# 川内原子力発電所

原子炉施設保安規定変更認可申請について

「受電系統の変更に伴う変更」

2023年7月11日

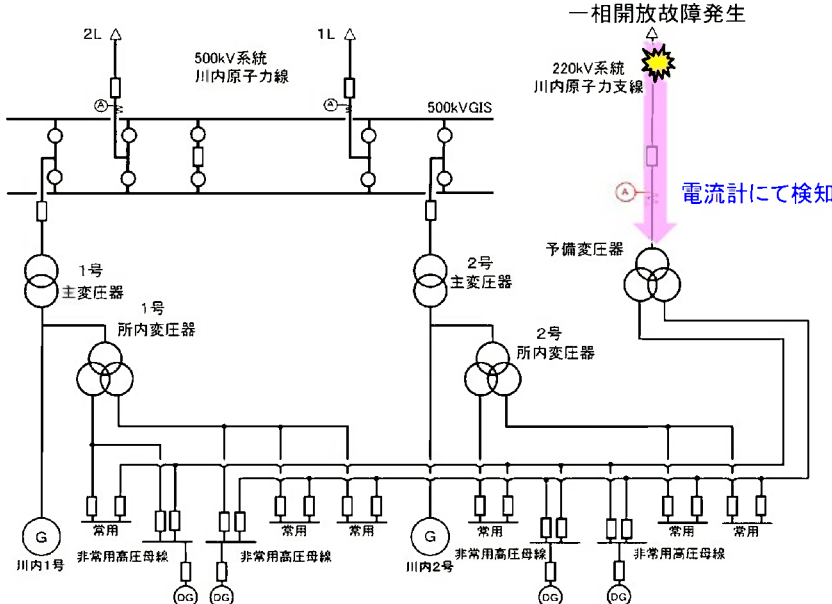
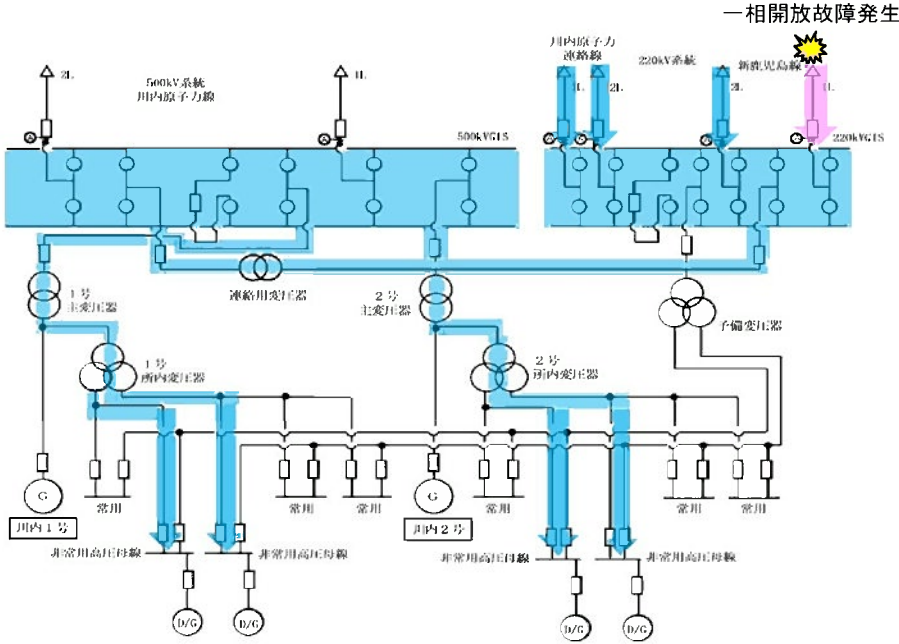
川内原子力発電所の特高開閉所について、外部電源の信頼性確保の観点から、受電系統を2ルート3回線から3ルート6回線（500kV送電線1ルート2回線、220kV送電線2ルート4回線）に変更し、外部電源回線数の増強を図るとともに設置場所を変更する。

また、連絡用変圧器を設置することにより、500kV系統と220kV系統を連携し運用することが可能となるため所内の電源の運用が向上する。

変更前	変更後
500kV送電線	1ルート2回線	変更なし
220kV送電線	1ルート1回線※	2ルート4回線
外部電源	2ルート3回線	3ルート6回線

【受電ルートの変更について (71条関連)】

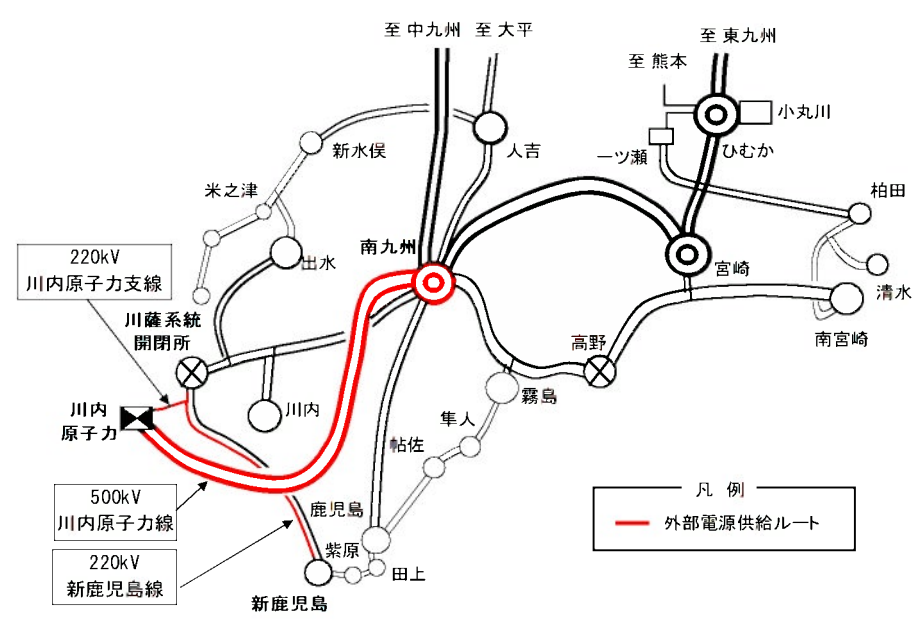
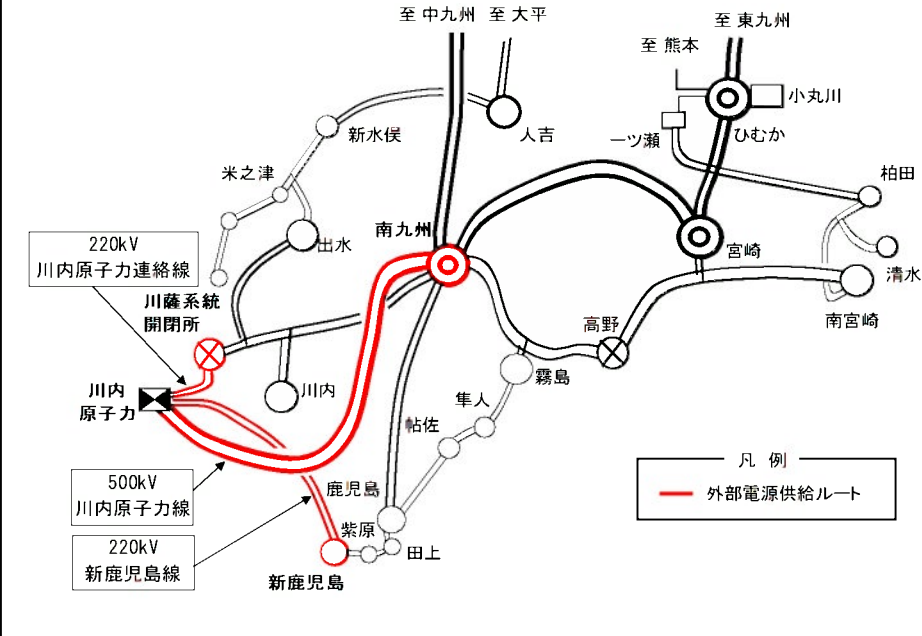
変更前	変更後
<p>設計基準対象施設は、送受電可能な回線として、500kV送電線1ルート2回線及び受電専用の回線として220kV送電線1ルート1回線の合計2ルート3回線にて、電力系統に接続する設計とする。</p> <p>500kV送電線は、南九州変電所に連系する。また、220kV送電線は、<u>新鹿児島線（川薩系統開閉所及び新鹿児島変電所に接続）</u>に連系する。</p>  <p>2022年4月15日工事計画軽微変更届出時の系統</p>	<p>設計基準対象施設は、送受電可能な回線として、500kV送電線1ルート2回線及び220kV送電線2ルート4回線の合計3ルート6回線にて、電力系統に接続する設計とする。</p> <p>500kV送電線は、南九州変電所に連系する。また、220kV送電線は、<u>川薩系統開閉所及び新鹿児島変電所に連系する。</u></p>  <p>凡例 — 外部電源供給ルート</p>

500kV川内原子力線 1Lしゃ断器点検時(送電線の点検含む)の例

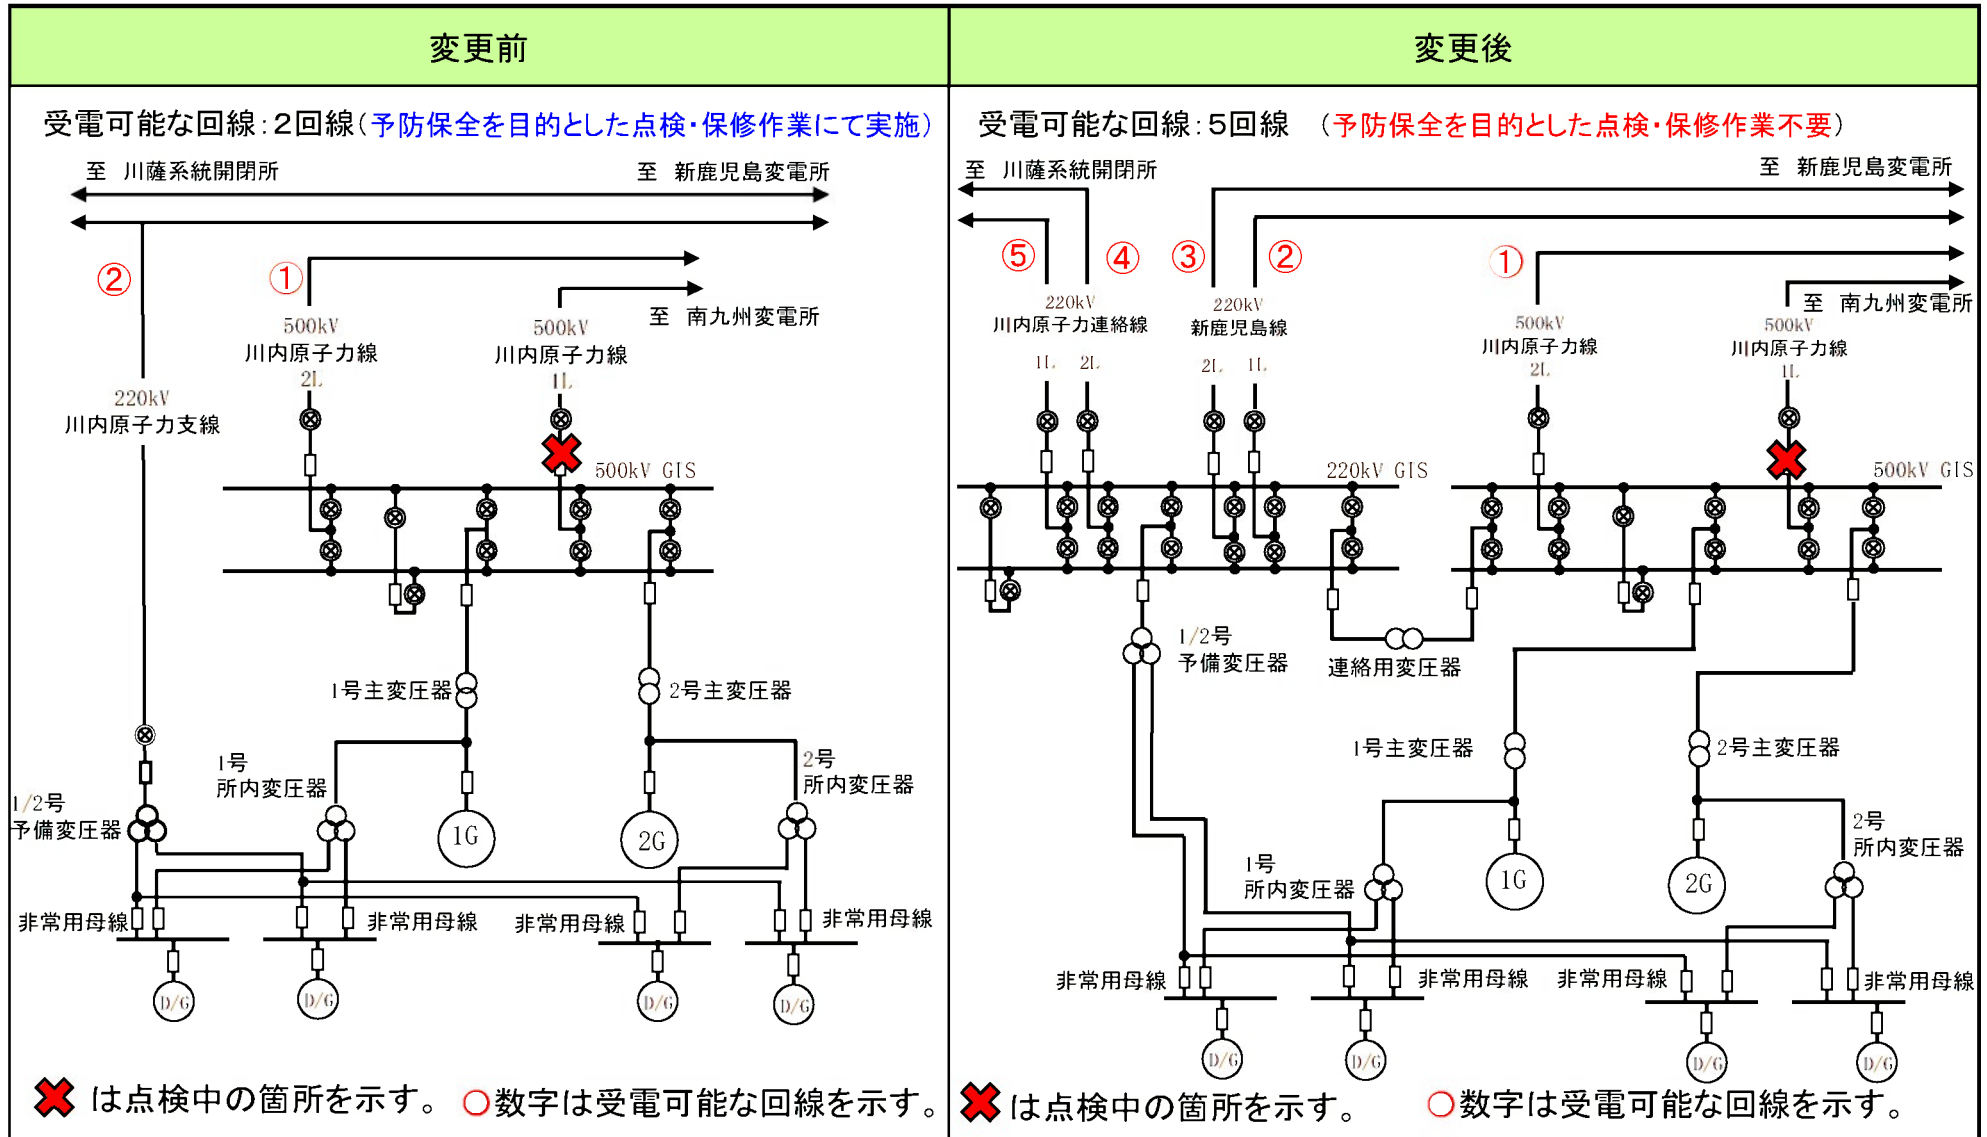
1回線の点検時、他の5回線から受電が可能のため、保安規定に定める外部電源3回線以上の確保が可能となる。

予備変圧器点検時の例

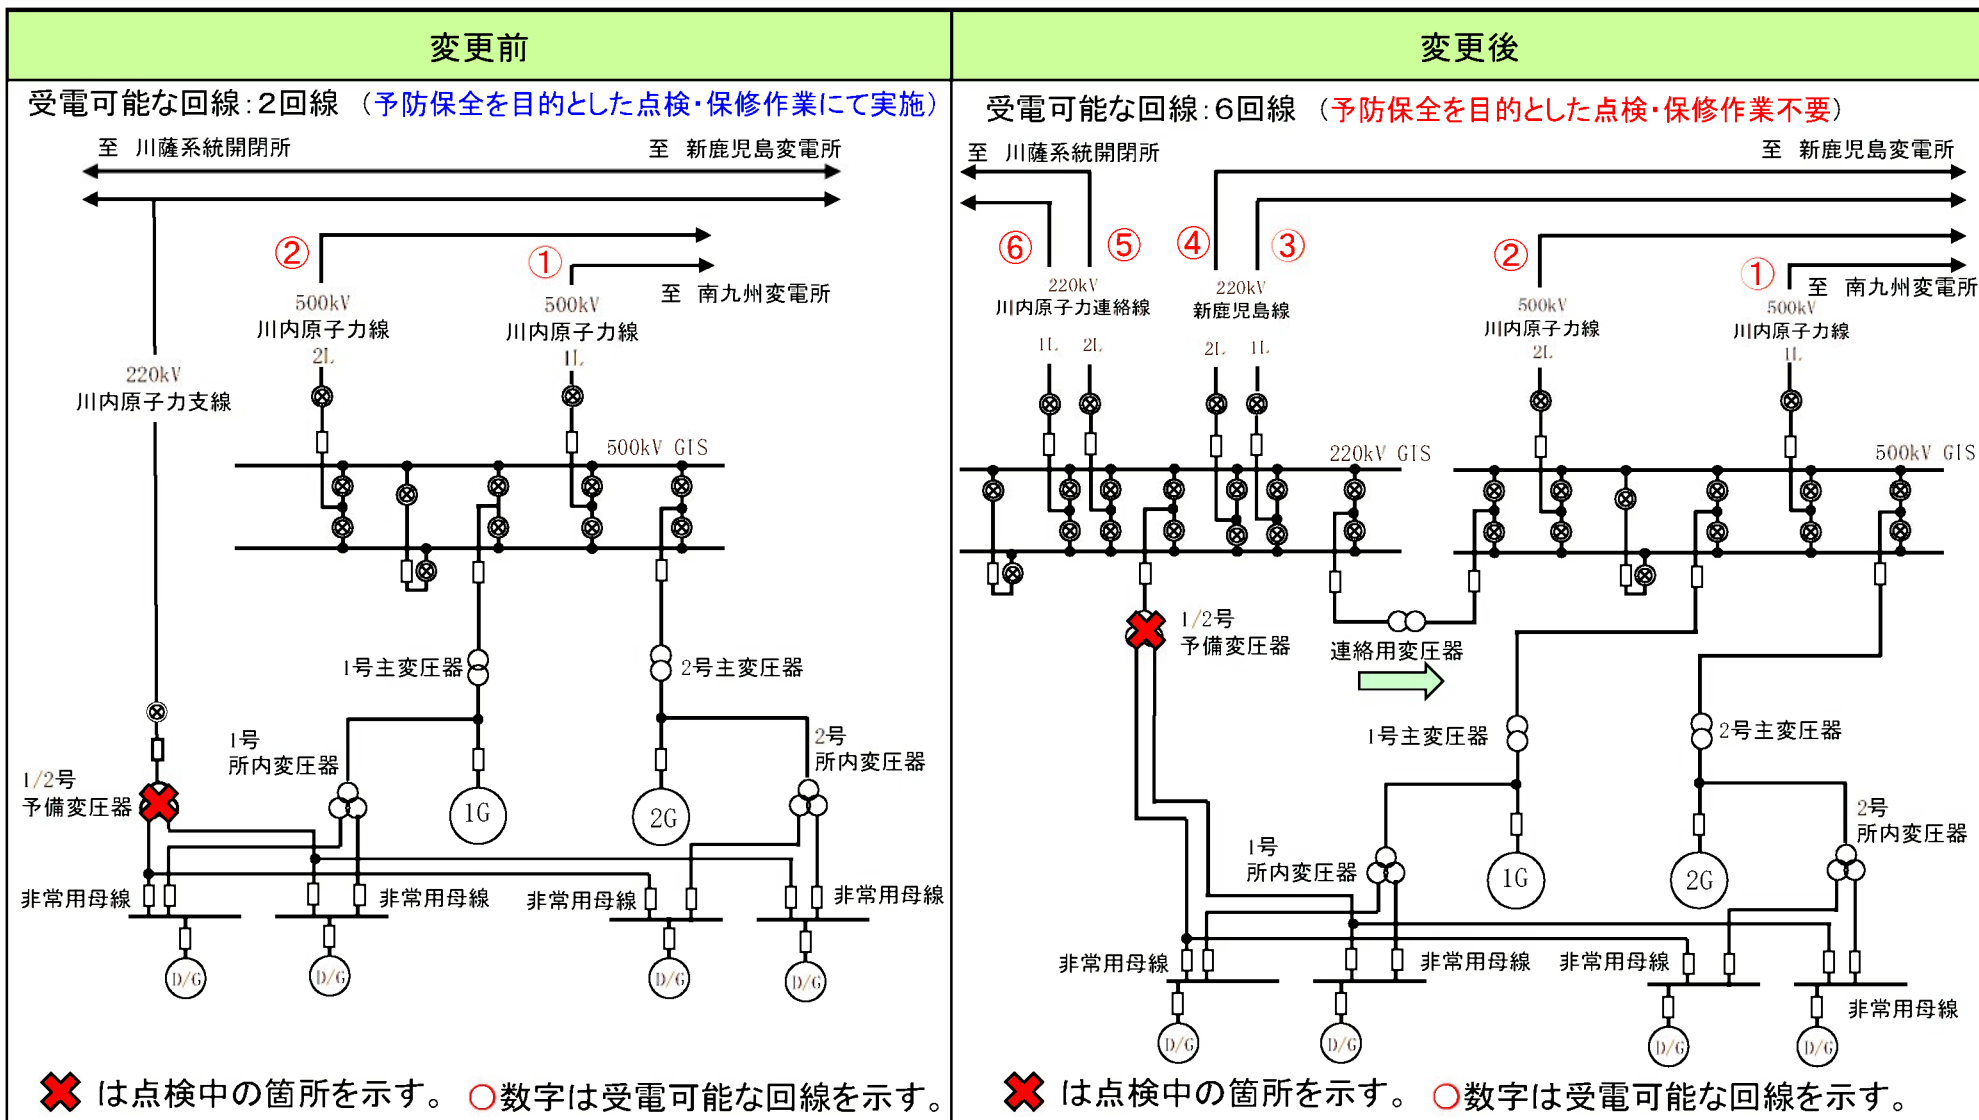
予備変圧器点検時においても、220kV送電線4回線から連絡用変圧器を経由して受電が可能であり、保安規定に定める外部電源3回線以上の確保が可能となる。

<第109条(周辺監視区域)>

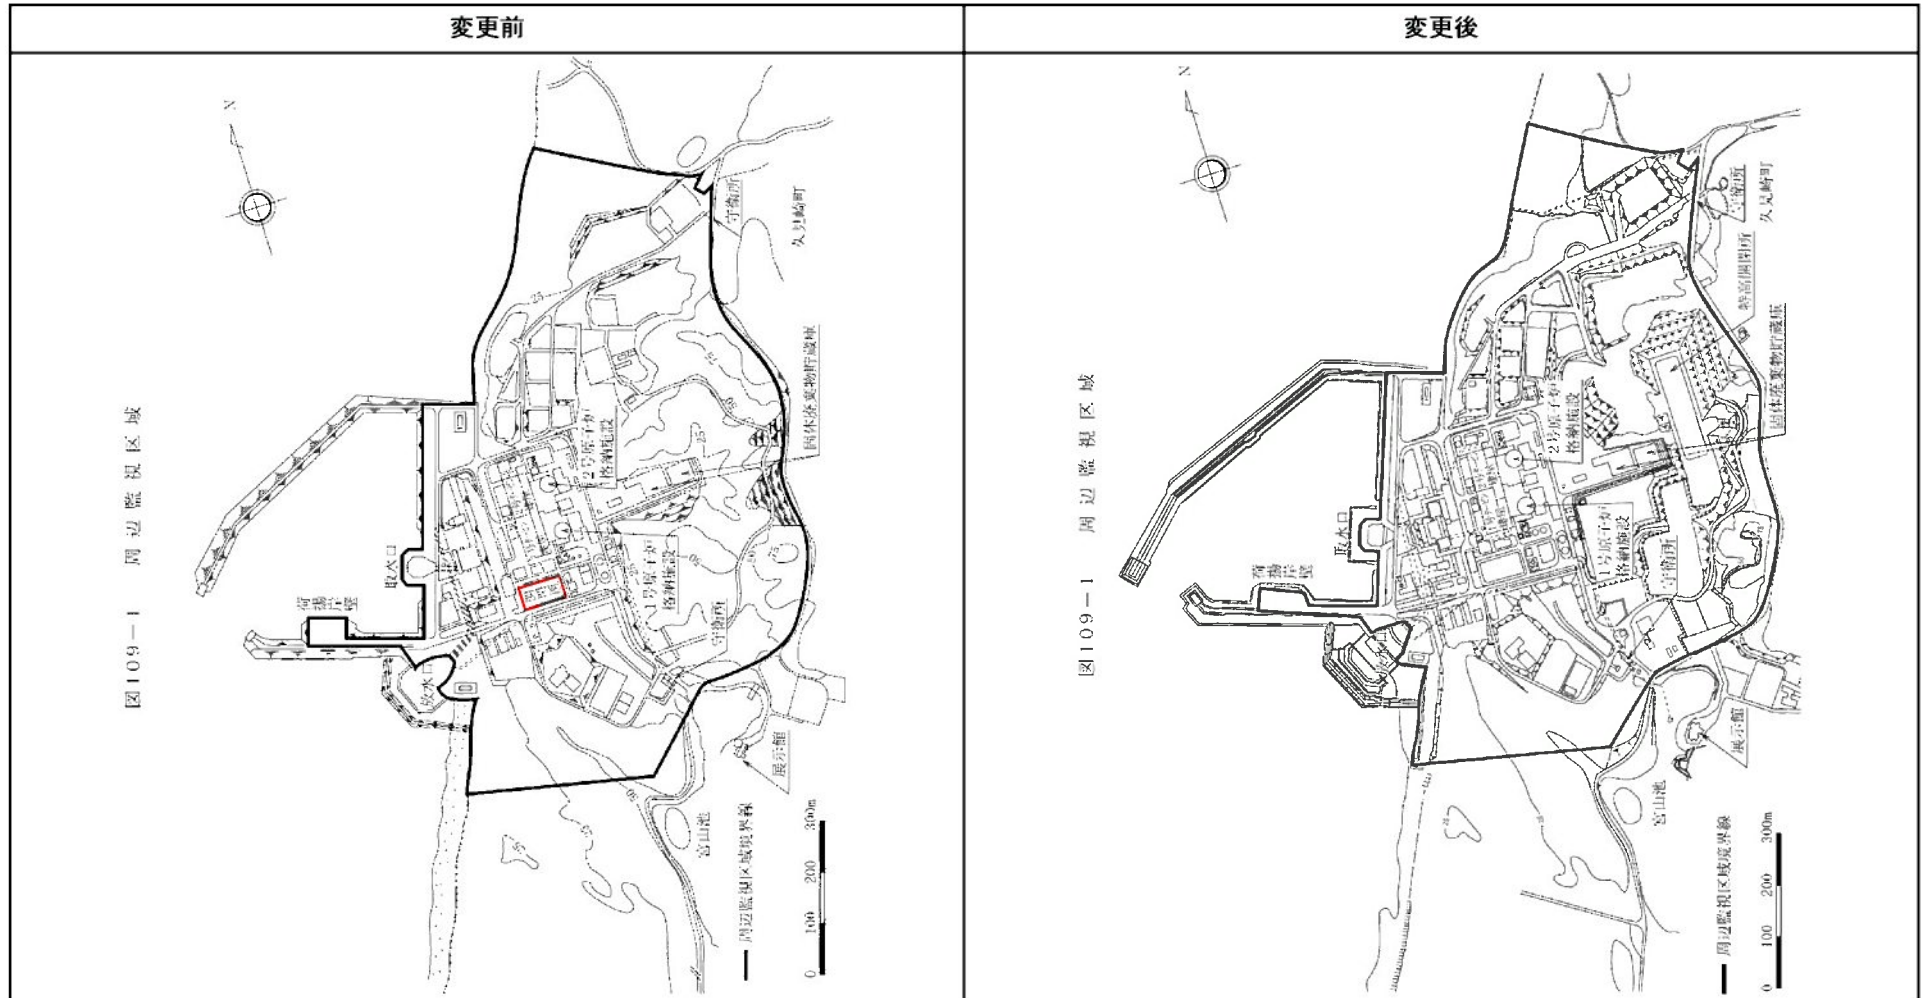
- ・開閉所の移設に伴い、周辺監視区域図を以下のとおり変更する。

※敷地図の変更は行っているが、周辺監視区域、管理区域及び保全区域の見直しは行っていない。

**【設置場所の変更（109条、添付4、添付5関連）】**

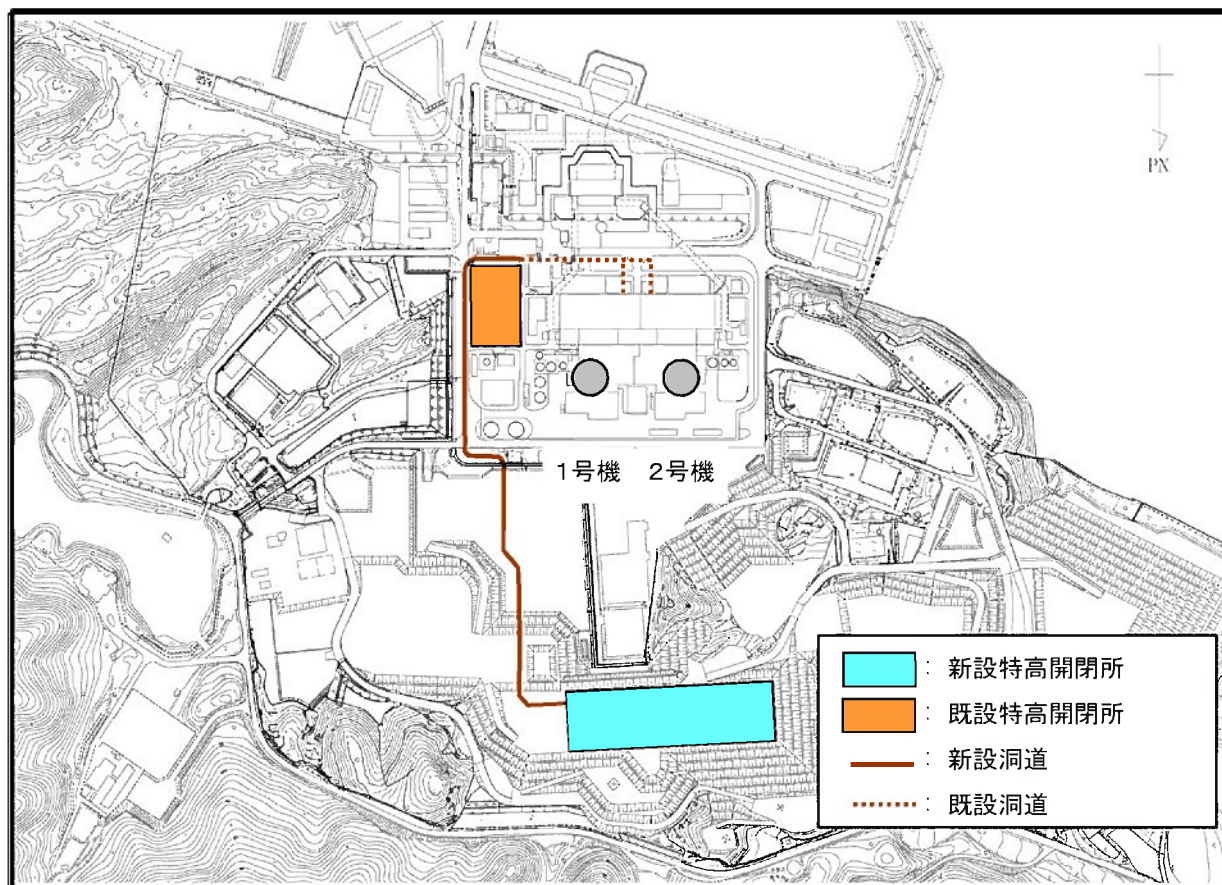
特高開閉所の設置場所は、これまでも十分な支持性能を持つ地盤及び津波の影響を受けない敷地高さ（EL. +13.0m）に設置しているが、既設位置で更新する場合は工程が長期化することや、回線数増加にもなう敷地広さの確保が必要なため、受電系統の変更後も、地盤及び津波の影響を考慮した設置場所（敷地高さEL. +35.0m）を選定し、以下のとおり変更する。
